Medellín, 11 de septiembre de 2024 JETING.MED-307.09.2024

REFERENCIA: Contrato de obra No. 4600099216 de 2023 cuyo objeto es: "CONSTRUCCIÓN DE OBRAS HIDRÁULICAS PARA LA MITIGACIÓN DE RIESGOS EN QUEBRADAS DE MEDELLÍN Y SUS CORREGIMIENTOS"

ASUNTO: SOLICITUD DE AMPLIACIÓN Y ADICIÓN AL CONTRATO **CONSORCIO VINASCO&CO (4600099216 de 2023)** y AL CONTRATO DE **JET INGENIERÍA SAS** (4600099320 de 2023)

***Ilustración** 2: Curva de seguimiento al avance físico del proyecto (Programado vs Ejecutado semanalmente)*

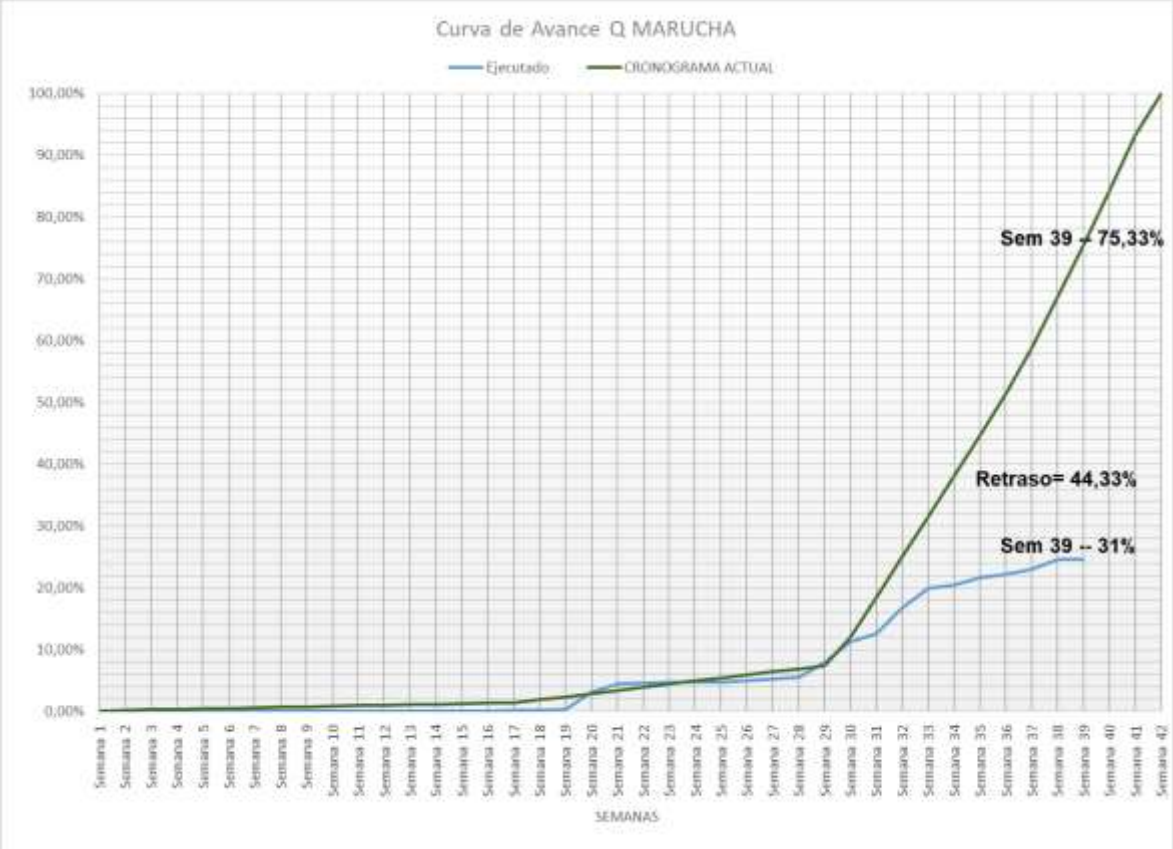
Al analizar la ejecución física lograda por el contratista hasta la fecha, comparada con la programación entregada para cumplir con la entrega del proyecto el 20 de septiembre, encontramos que el proyecto debería presentar un avance del 75,33%. Sin embargo, hasta el corte de la Semana # 39 de Agosto 31 de 2024; el contratista presenta un avance físico del 31,00 % y un retraso del 44,33 %. Alcanzando un avance a la Semana 39 de 6,48%. Confirmando que con lo que resta de tiempo 10 días; no alcanza a terminar la ejecución de las obras faltantes del Box culvert y sus actividades complementarias con ese nivel de rendimiento. A continuación, se anexa un gráfico de seguimiento al avance del proyecto.

La Interventoría ***JET Ingeniería SAS***, en cumplimiento de sus funciones; después de revisar, analizar y validar los argumentos manifestado en el oficio VD-CO-082-2024 por el Contratista de Obra CONSORCIO VINASCO&CO y con el propósito de dar alcance al objeto contractual y culminar satisfactoriamente y funcional las actividades y obras faltantes 100% a satisfacción; solicita comedidamente a la Subsecretaría Del Medio Ambiente y al Supervisor Del Contrato De Interventoría; aprobar el tiempo de la solicitud de ampliación de plazo en 60 días calendario del contrato de obra N° 4600099216 de 2023, a partir del 21 septiembre de 2024.

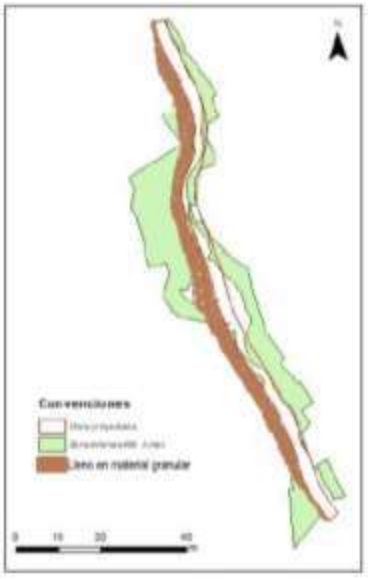
" Asunto: SOLICITUD DE ADICIÓN A PRESUPUESTO (LLENOS COSTADO DERECHO MALPASO PARA COMPENSACIÓN FORESTAL).

(..) mediante la presente se hace la solicitud de la adición de DOSCIENTOS DOS MILLONES DOSCIENTOS TREINTA Y DOS MIL DOSCIENTOS CUARENTA Y OCHO PESO ($202.232.248,00) con el fin de realizar los llenos del costado derecho necesarios para llevar a cabo la compensación forestal, a continuación, se relaciona el presupuesto con la adición de cantidad en el ítem 3.12."

Por tanto, luego de la verificación de la necesidad de utilizar los rellenos de material seleccionado en las cantidades a utilizar por parte de esta interventoría, se emite el concepto favorable de una adición presupuestal por un valor de $202.232.248,00 (DOSCIENTOS DOS MILLONES DOSCIENTOS TREINTA Y DOS MIL DOSCIENTOS CUARENTA Y OCHO PESOS M.L.).
